齋藤幸雄氏（元広島国際大学工学部教授）のご意見

■平成 29 年度報告書（以下 H29）及び今年度報告書（以下 R2）の問題点【要約】

2021.3.15 齋藤

図 1 上部構造の応答せん断力

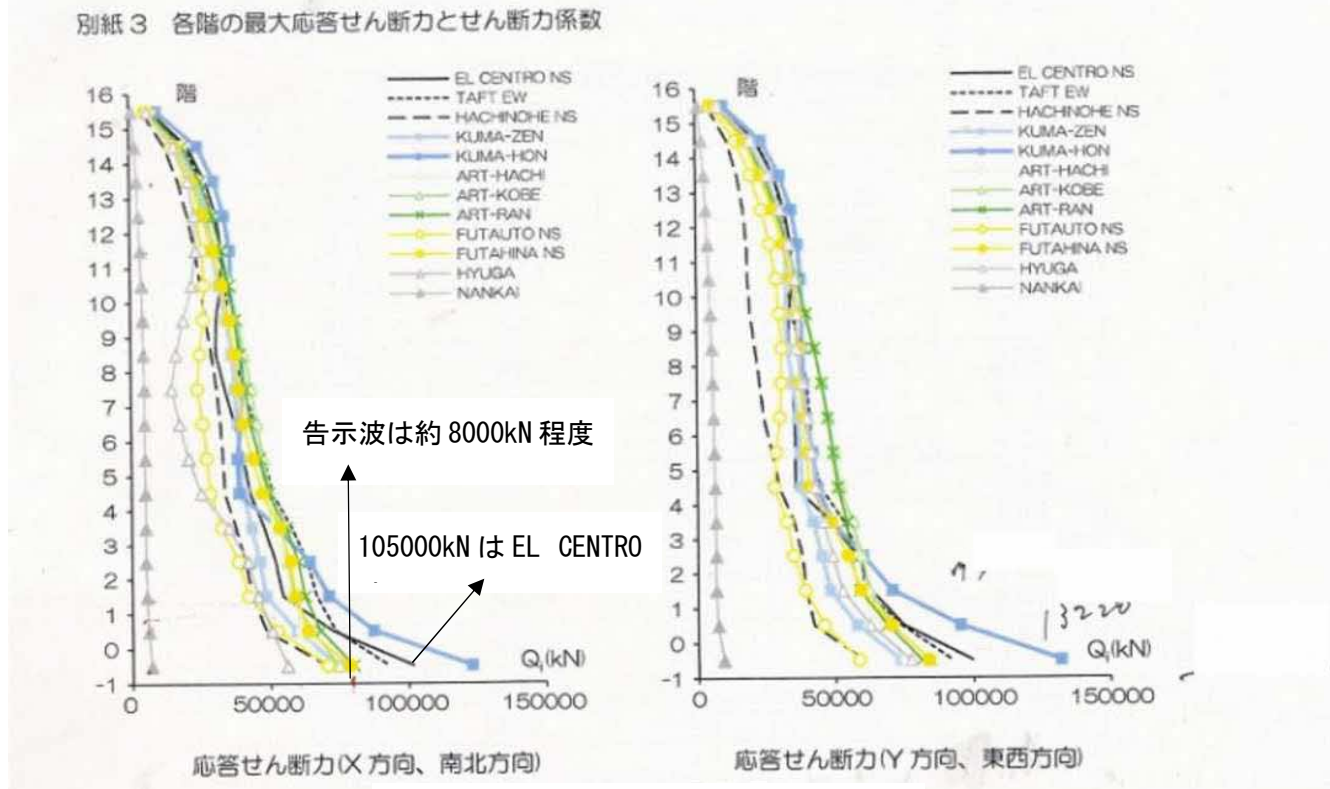
入力地震動 12 波による時刻歴応答解析結果は下図の通りで、地下 2 階における最大応答せん断力は告示波の場合約 80000kN で、105000kN としているのは、EL CENTRO 波の応答せん断力である。

告示波による杭の検討を行っているのに、上部構造の応答として EL CENTRO 波の応答せん断力を用いるのは、不適切である。

なお、地下 2 階での最大応答せん断力は、熊本地震波によるもので、およそ 132000N (Y 方向) で、告示波の 1.65 倍にもなっている。

図 2-4 地盤構成と Vs 比較 (左: 昭和 53 年、右: 令和 2 年、赤字: 採用値)

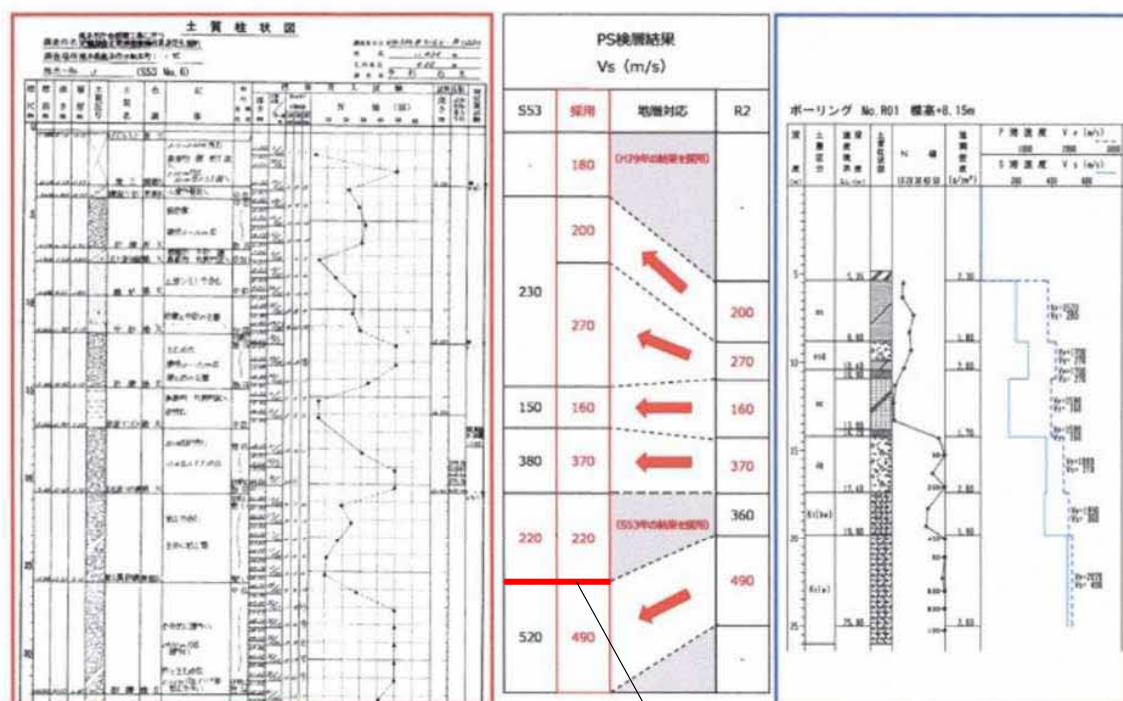
解放工学的基盤（深度約 26m）
（報告書では震度約 29m と設定）

- ・解放工学的基盤が傾斜していることに関して全く見解を示していない。
- ・報告書で作成した地盤モデルの妥当性について何ら言及していない。
- ・採用された地層と S 波速度による表層地盤のモデル（今年度報告書）では、解放工学的基盤の深度はおよそ 26m である。しかし、告示波の作成において設定されている深度はおよそ 29m となっている。

表層地盤のモデルにおける解放工学的基盤の深度は告示の規定に反していて、規定の主旨を理解していない。

告示波の作成が適切に行われていないために、§ 4 以下の検討結果は無効で、解放工学的基盤の深度を S53 の結果を基本にするのであれば、約 26m として再度作成する必要がある、その告示波を用いた解析・計算が必要である。

解放工学的基盤と表層地盤および建物の関係（推定）

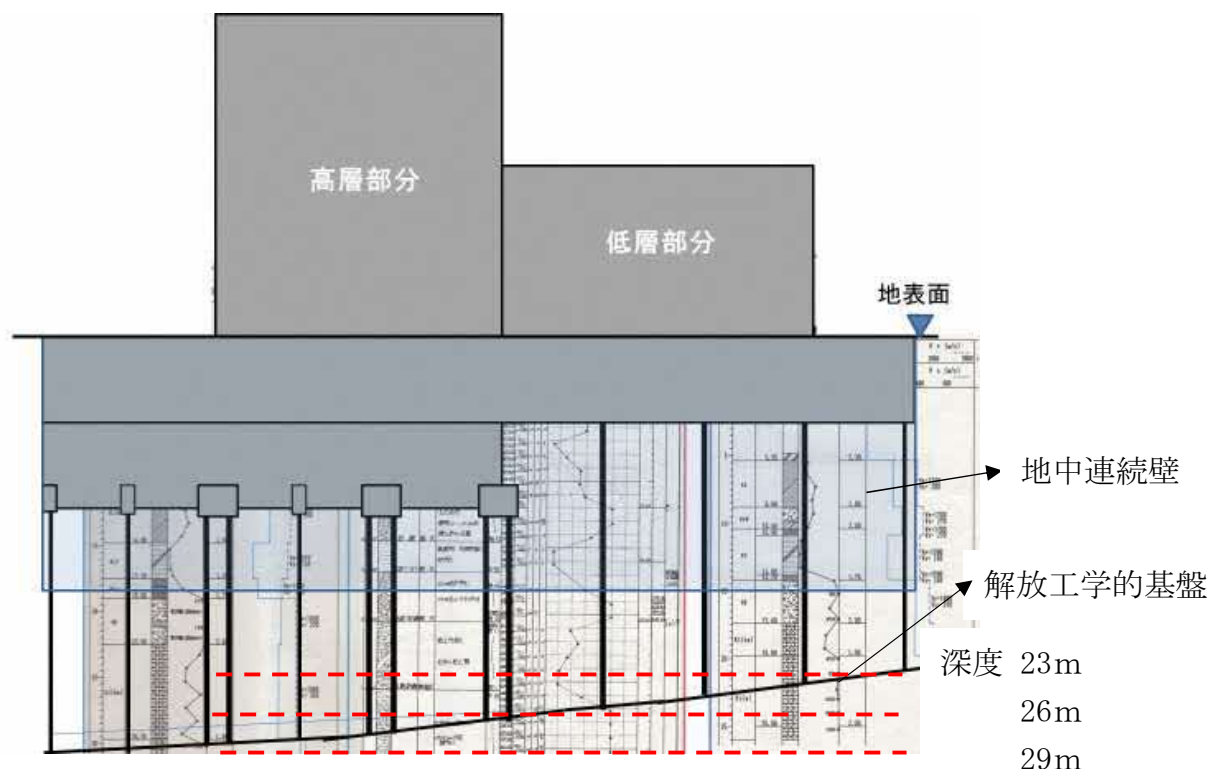
上記のように、3回の調査結果に基づいて建物・杭・解放工学的基盤の関係を示さないと、全体像がつかめないが、一切記述がなく報告書としての完成度が低いと言える。
この結果から、解放工学的基盤に大きな傾斜が見られることが分かる

図 3-8 地中連続壁の

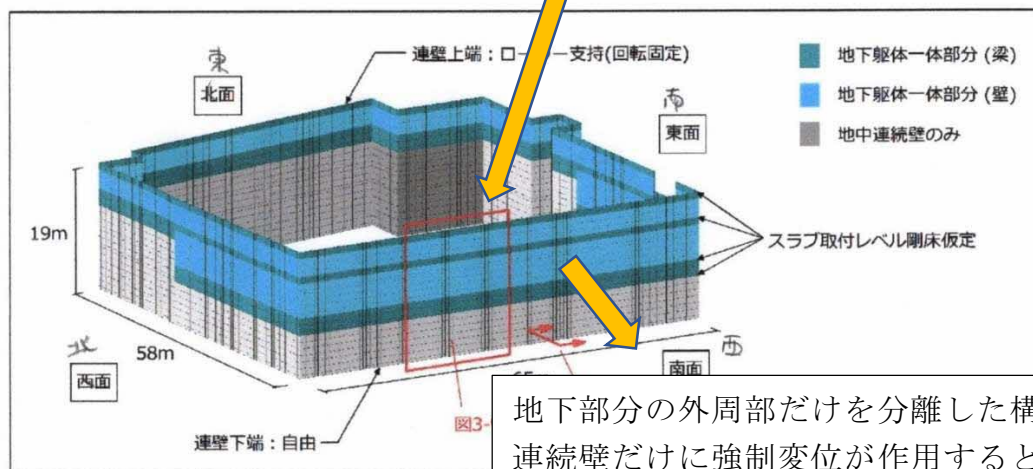
下図に示すように、地中連続壁に地盤の変位を強制変位として作用させる場合、地下部分については地中連続壁の他に地下外壁及び外周の梁のみを考慮している。

地下部分に強制変位を作用させる場合は、建物の地下部分を考慮しなければならないのは当然のことで、このような建物の内部をくりぬいたモデルは構造力学の基本が全く守られていない。

地下部分の外周部だけを分離した構造躯体と地中連続壁だけに強制変位が作用するとの考えに基づいた解析モデルは100%ありえない。強制変位を作用させると、地下部分の構造躯体すべてに変位が作用するのは自明の理である。

図 3-9 地中連続壁の解析モデル（詳細）

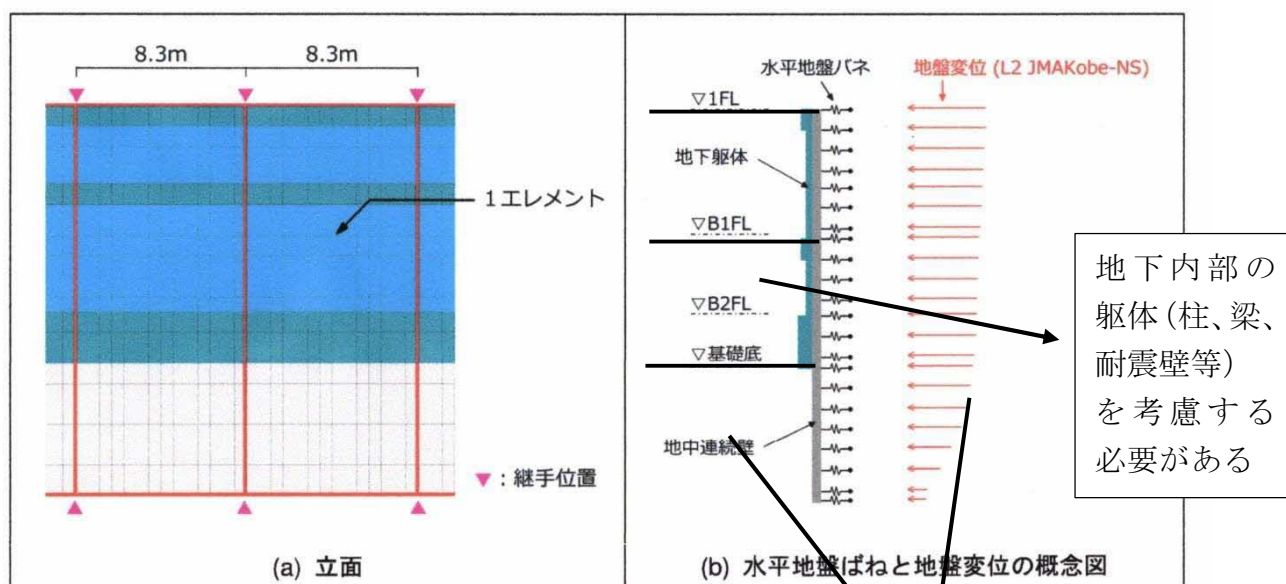
- ・ 地中連続壁の検討方法に問題がある

- ・地中連続壁のみの部分については、耐震壁として考慮した上で杭頭に作用する水平力及び応力の検討を行う必要がある。
- ・「地中連続壁が健全である必要がある」との前提条件も全く必要がない。
(新築時には、このような条件設定は可能であるが、既設である本庁舎の場合は強震時にどのような挙動を示すかを明らかにすればよい)
- ・実際には、利用目的として「耐震壁」が明記されているので、耐震壁として杭の応力をどの程度低減できるかを検討すればよい。
- ・地中連続壁が耐震壁として機能していれば、上部からのせん断力の相当部分を負担できるのは明らかで、杭頭部に損傷が生じる可能性はなく、杭が「鉛直支持能力を失う（致命的な損傷）」ことがないと断定してよい。
- ・何の解析・検討も行わずに、地中連続壁の挙動として図示（下図）するのは、検査業務の基本を逸脱している。（図示された挙動がありえないことは明白である）

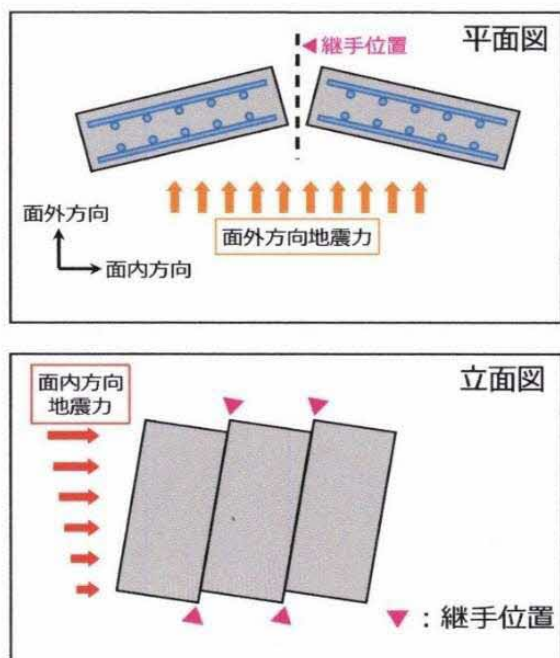
地中連続壁の内外の地盤が同じ変位にはならない

- ・地盤の変位が強制変位として作用するためには、地中連続壁の内部の地盤が同じ変位をするか、内部に地盤が存在しないことが必要であるが、連壁内部の地盤には多数の杭が存在するため、同じ変位にはならない。

従って、このような地下部分から切り離れたモデルおよび強制変位が作用するとする考え方は両方とも成立せず、報告書の内容は全く参考にもならない。

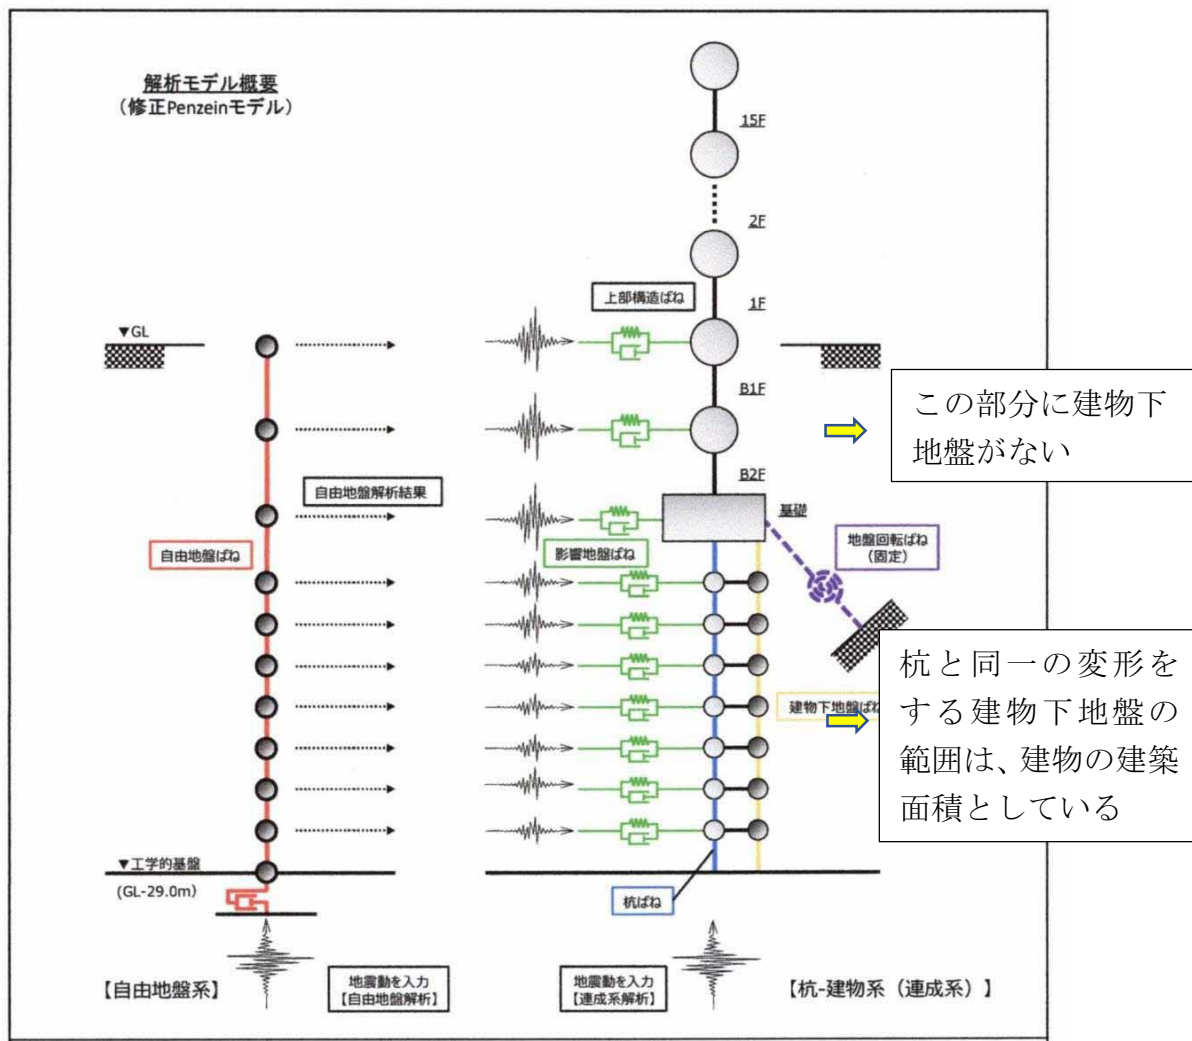
- モデル化で最大の問題は「基礎下地盤」である。

「基礎下の地盤の剛性・減衰を考慮している」としているが、その範囲は杭と同一挙動となる地盤の支配面積（建築面積）分の地盤となっている。

つまり、建築面積分の地盤とは連壁内部の地盤を指すと考えられ、杭と同一挙動としている。また、連壁外の地盤を自由地盤としていることから、内部地盤を基礎下地盤としている。

- 「動的相互作用」とは、杭と地盤がお互いに影響し合うことを言い、これを解明するのが目的であるのに、同一挙動とする仮定は相互作用が起きないことを意味する。杭と連壁内部の地盤が同一挙動することが分かっているならば、このような検討は必要がないことになる。

- ・地下 1 階および地下 2 階には建物下地盤がない図になっているが、地下 2 階は低層部直下は地下がないので地盤も存在し実際と異なっている。また、実際の計算では逆に、地下 1 階にも地盤が存在する計算になっている。
- ・このモデルでは 159 本の杭を 1 本の巨大な径の杭としてモデル化されている。杭は高層部直下と低層部直下ではその密集度が大きく異なっているが、1 本にモデル化されているので、杭頭に作用する地震力や杭の応力を適切に評価することはできない。
- ・このモデルでは、地下部分の根入れ効果が考慮されていない。

杭と同一挙動をする地盤がどの範囲かはまだほとんど解明されていないので、このような解析を行う場合は、まず最初に建物下地盤を考慮しないで解析を行う場合が多い。

参考資料3: 上部構造の解析結果(速報)

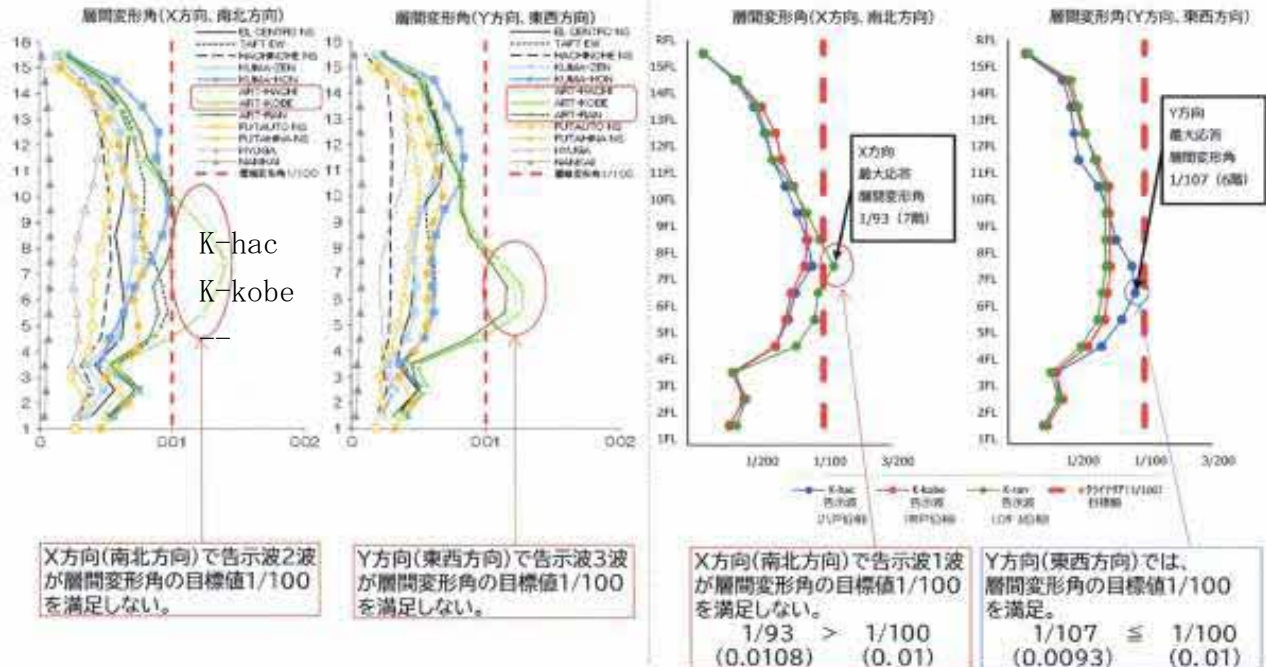
- ・自由地盤系の応答解析結果
位相特性（ランダム（RAN））の場合、応答変位が H29 と比較して 15%～20% も小さくなっている。この原因の究明が必要である。（ランダム位相は市販のソフトで 1 万通り程度作成可能のために大きな違いが出る可能性があるが、まだよく分かっていない）
- ・上部構造の応答解析結果
告示波のうち H29 では、X 方向で RAN 位相は 1/100 以下になっており、今年度で検証の必要はない。その他の X 方向で 2 波、Y 方向で 3 波は 1/100 以下になっていて、目標値以下に収まっている。

注) 報告書では、最大層間変形角について X 方向は 1/92、Y 方向は 1/106 に修正されている。

なお、上部構造の応答に大きな影響がある建物の固有周期について、下表に示すように H29 と R2 で大きな差が認められる。この原因については何らの究明もなされていない。「設計変更理由書」で「建物の耐震性能を増し、鉄骨躯体の強化を行った」の記述がある。実際に、H29 と R2 は同じ計算プログラムを使用しているにもかかわらず、1 次固有周期は R2 の方がかなり短くなっており、鉄骨部材が強化されると 1 次固有周期が短くなる。
